東海第二発電所 新規制基準への適合性に係る 主な変更点について

平成30年5月9日
日本原子力発電株式会社

説明項目

図 原子炉水位の推移

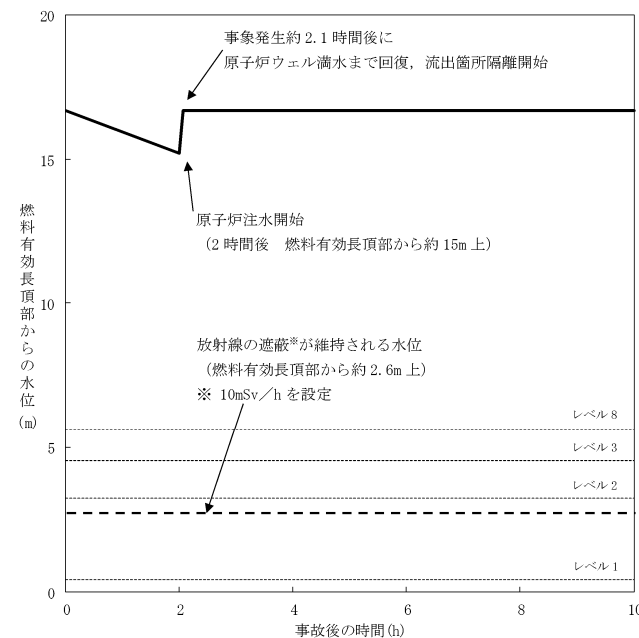
運転停止中の有効性評価における「原子炉冷却材の流出」について、評価対象とするプラント状態(以下「POS」という)を、以下のように変更した。

変更前: POS-A (RPV開放工程開始～原子炉ウェル水張り完了)

変更後: POS-B (原子炉ウェル水張り完了～原子炉ウェル水抜き開始)

- ・変更前に評価対象としていたPOS-Aは、通常運転水位の期間においては警報や緩和設備の自動起動に期待できることや、原子炉ウェル水張り実施中においては既に原子炉注水を開始していることより、事象発生後、速やかな原子炉水位の確保が可能である。
- ・このため、警報や緩和設備の自動起動に期待できず、原子炉ウェルの水張りが完了しているPOS-Bを評価対象とすることとした。

- ・原子炉冷却材流出の発生後、中央制御室の巡視により事象を認知し、事象発生2時間後に残留熱除去系(低圧注水系)による原子炉注水を開始する。その結果、右図のとおり燃料有効長頂部の冠水、必要な放射線の遮蔽は維持されており、評価条件の変更による評価項目への影響がないことを確認した。
- ・なお、POS-Aについては「5.3.3 評価条件の不確かさの影響評価」における不確かさの影響項目として評価結果を記載。

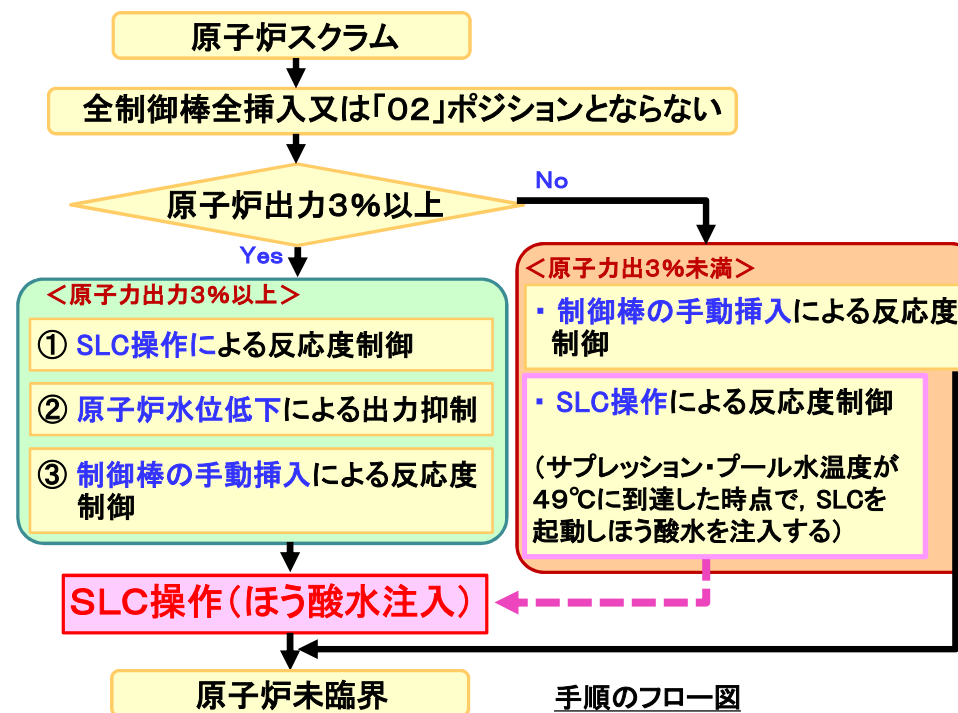
- 原子炉スクラム時にATWS※1が発生した場合、原子炉出力が3%未満においては制御棒操作※2で原子炉の反応度抑制を図る手順としているが、原子力出力3%未満においてサブレーション・プール水温度が49℃以上となる場合には、ほう酸注入系(以下「SLC」という。)を操作し原子炉の反応度抑制を図る手順を追加する。

- 原子炉出力3%未満では、原子炉の出力が小さく緊急性を有していないため、制御棒を挿入する手順としていたが、制御棒が挿入できない場合を考慮してほう酸水を注入する手段を追加する。

原子炉の状態	原子炉を未臨界にする手順	
原子炉出力3%以上	①SLCを操作 ②原子炉水位を低下 ③制御棒を手動挿入	
原子炉出力3%未満	(サブレーション・プール水温度49℃未満)	制御棒を手動挿入
	(サブレーション・プール水温度49℃以上)	SLCを操作(追加) [SLC起動以降も制御棒の手動挿入操作は継続して行う]

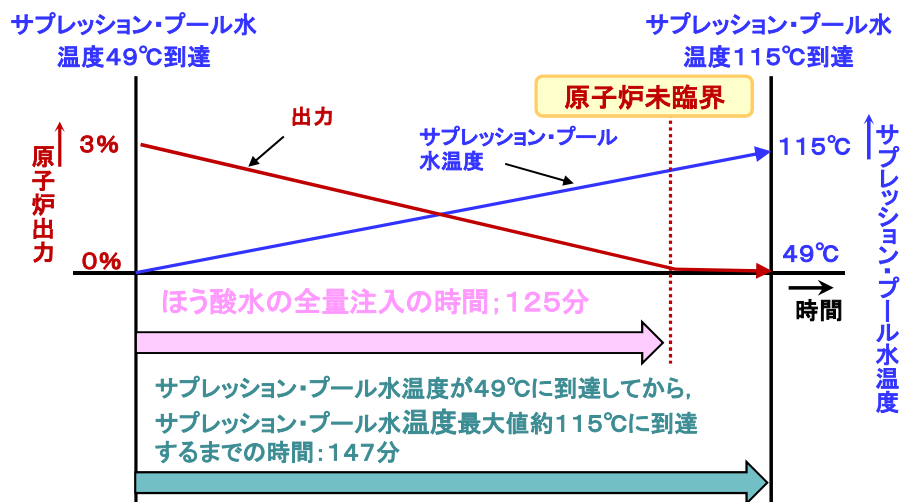
- 主蒸気隔離弁の閉止を伴うATWSが発生した場合において、原子炉出力を3%と仮定すると、最大でも約99MWの熱が原子炉格納容器へ蓄積される熱量となるが、残留熱除去系2系統で原子炉格納容器を除熱する場合には、除熱能力は約106MWであるため、蓄積される熱量を上回る除熱量を確保できる。
- 仮に残留熱除去系2系統が喪失した場合において、サブレーション・プール水温度が49℃※3に到達してから、サブレーション・プール水温度最大値である約115℃※4に到達するまでの時間は147分と評価される。一方、ほう酸水の全量注入は125分以内で完了することから、サブレーション・プール水温度が49℃に到達した時点でSLC操作による反応度抑制を行ったとしても、原子炉を未臨界とし、原子炉格納容器の健全性を維持できると評価できる。
- 原子炉出力を3%と仮定すると、逃がし安全弁を介してサブレーション・チェンバに放出される蒸気量は約193t/hとなるが、原子炉圧力容器内の水位制御は、原子炉隔離時冷却系及び高圧炉心スプレイ系により行うことで、原子炉水位低(レベル3)から原子炉水位高(レベル8)で維持することは可能である。このことから、自動減圧系及び過渡時自動減圧機能が作動する要素である、原子炉水位異常低下(レベル1)に到達することはない。

※3 サブレーション・プール水温度が高温待機運転時の制限値49℃を超える場合には原子炉手動スクラムを実施することから、SLCは原子炉スクラムのバックアップ機能であることを踏まえ、SLC操作の判断基準をサブレーション・プール水温度49℃に設定。

現場手動操作による原子炉隔離時冷却系起動 概要図

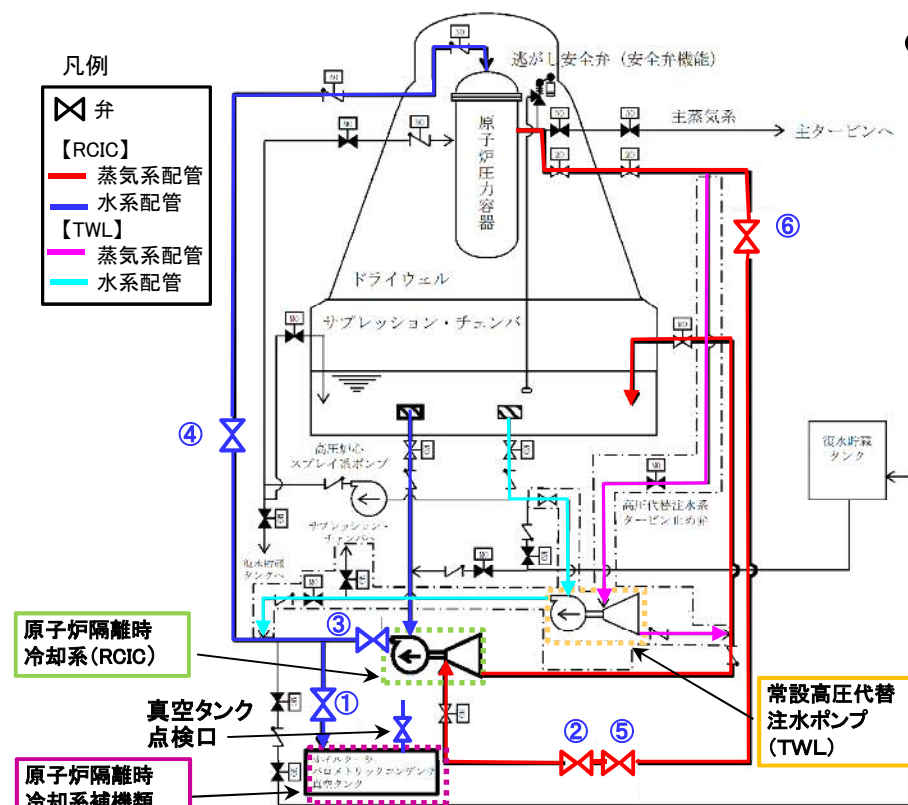
- 全交流動力電源喪失及び直流電源系喪失時の現場において人力による高圧での注水機能の起動操作手順の整備として、原子炉隔離時冷却系(以下「RCIC」という。)の現場手動起動の手順を追加する。

従来は、RCICと同等の効果を有する高圧代替注水系(常設高圧代替注入系ポンプ、以下「TWL」という。)の現場手動起動を発電用原子炉の冷却手段としていたが、RCICの運転により発生する蒸気(凝縮水)の排水に係る運用の見込みが得られたことから、TWLに加えてRCICの現場手動起動の手順を追加する。

現場手動操作による原子炉隔離時冷却系起動(排水処理) 概要図

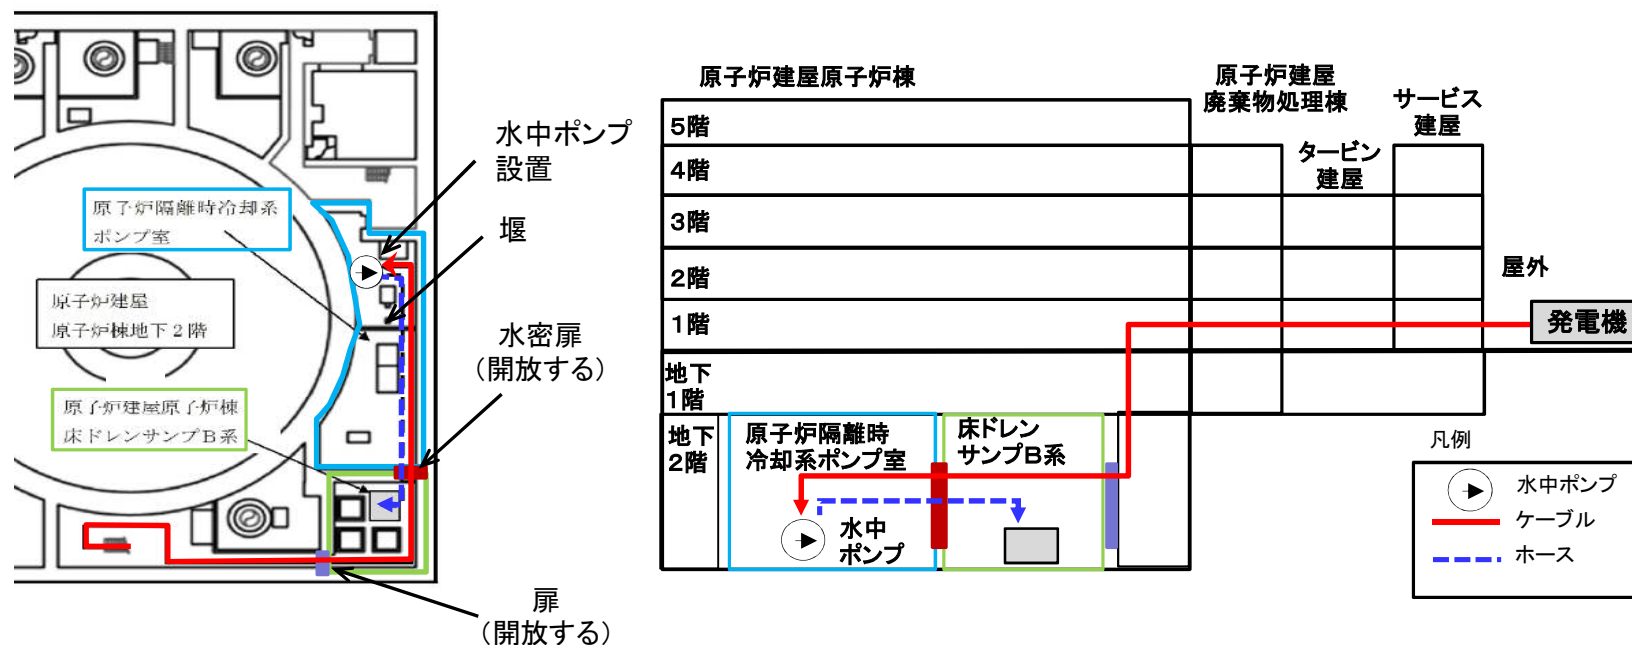
- 今回の検討において、RCIC運転に先立って原子炉隔離時冷却系ポンプ室等に水中ポンプ※2の設置及びケーブル※2の敷設をすることにより、発生する蒸気(凝縮水)を床ドレンサンプに排水することが、技術的及び時間的に妥当であることを確認したことから、RCICを「現場での人力による高圧注水」の手段として追加する。
 - 但し、現場操作の容易性及び確実性を考慮し、本手段としてはTWLの現場手動起動を優先する。
- ※2 水中ポンプ及びケーブルは自主設備の扱い

- ① 原子炉隔離時冷却系潤滑油クーラ冷却水供給弁「開」
 - ② 原子炉隔離時冷却系トリップ・スロットル弁「開」
 - ③ 原子炉隔離時冷却系ポンプ出口弁「開」
 - ④ 原子炉隔離時冷却系原子炉注入弁「開」
 - ⑤ 原子炉隔離時冷却系供給弁「開」
 - ⑥ 原子炉隔離時冷却系SA蒸気止め弁「開」
- (また、潤滑油冷却器の冷却水を確保するため、真空タンク点検口を開放。)

【SRV用電磁弁概要図】

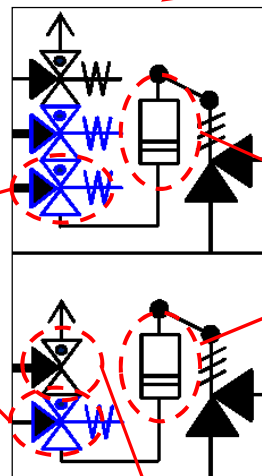
・摺動部以外を改良型EPDM材でシール(非常用窒素供給系及び非常用逃がし安全弁駆動系使用時に、電磁弁内で窒素流路となるバウンダリを改良型EPDM材にてシール)

- ① SRV(自動減圧機能)7個のシリンダーピストン及び電磁弁の摺動部以外のシール材を改良型EPDM材を用いた改良品に変更
- ② 非常用逃がし安全弁駆動系に接続するSRV(逃がし弁機能)4個のシリンダーピストン及び電磁弁の摺動部以外のシール材を改良型EPDM材に変更
(電磁弁を動作させることなくSRV(逃がし弁機能)を開保持可能)

非常用窒素供給系及び逃がし安全弁駆動系の概要(A系の例)

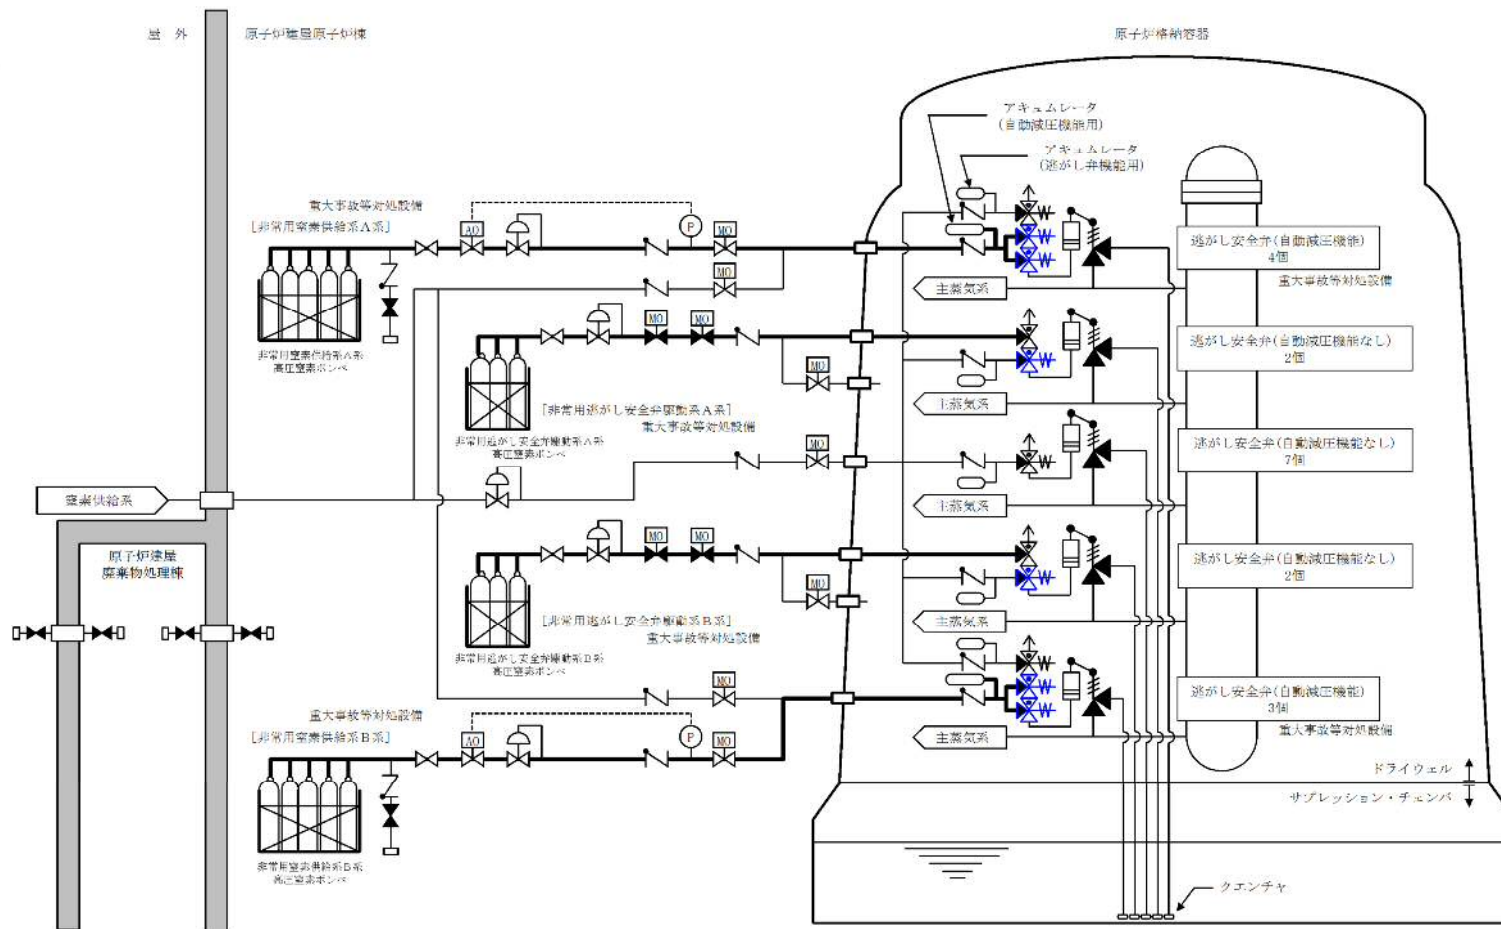
・シール部は、全て無機物(膨張黒鉛シート)であり、SA時の環境影響を受けることなくシール性能を維持することが可能。

・摺動部以外を改良型EPDM材でシール(非常用窒素供給系及び非常用逃がし安全弁駆動系使用時に、電磁弁内で窒素流路となるバウンダリを改良型EPDM材にてシール)

図 単線結線図

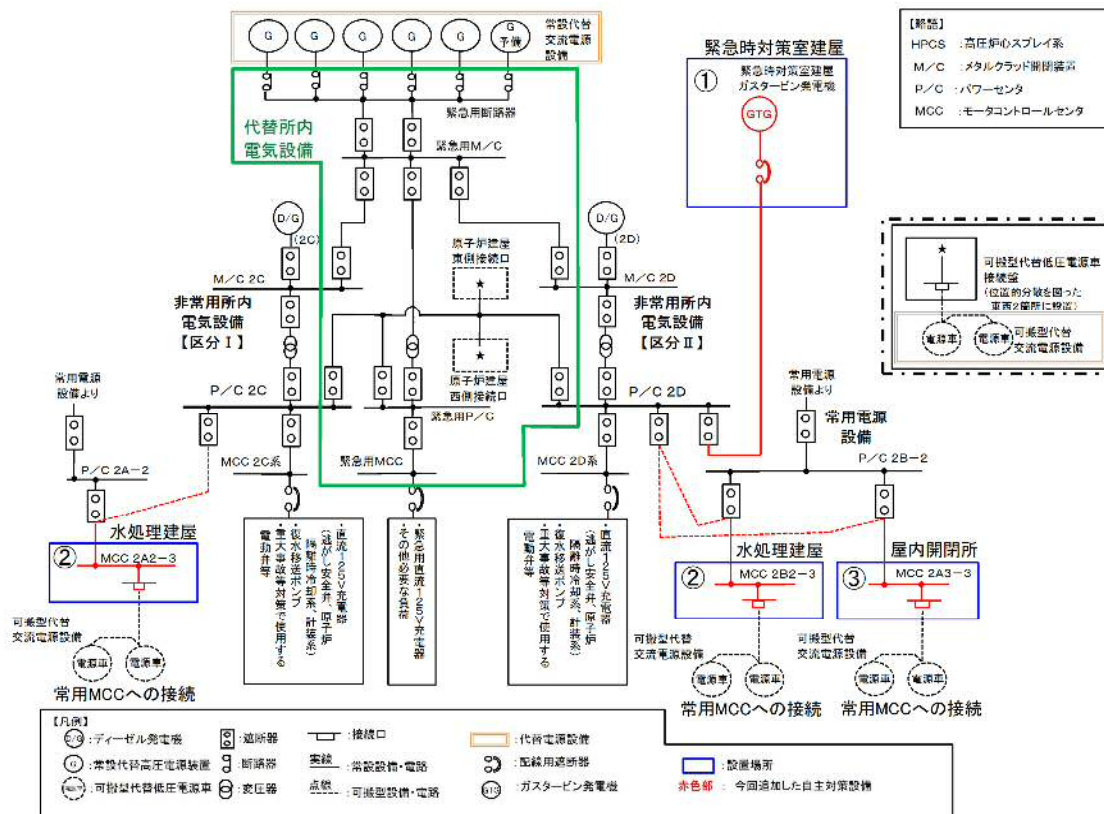
東海第二発電所が単独号機であることを考慮し、常設代替高圧電源装置の予備発電機確保、代替所内電気設備の設置及び専用の緊急用125V系蓄電池の設置など、電源供給の信頼性に配慮した設計としているが、更なる電源供給の信頼性向上の観点から、新たに電源供給手段を追加することとした。

- ① 緊急時対策室建屋ガスタービン発電機を用いた非常用所内電気設備への給電
- ② 可搬型代替低圧電源車を用いた常用MCC(水処理建屋)を介した非常用所内電気設備への給電
- ③ 可搬型代替低圧電源車を用いた常用MCC(屋内開閉所)を介した非常用所内電気設備への給電
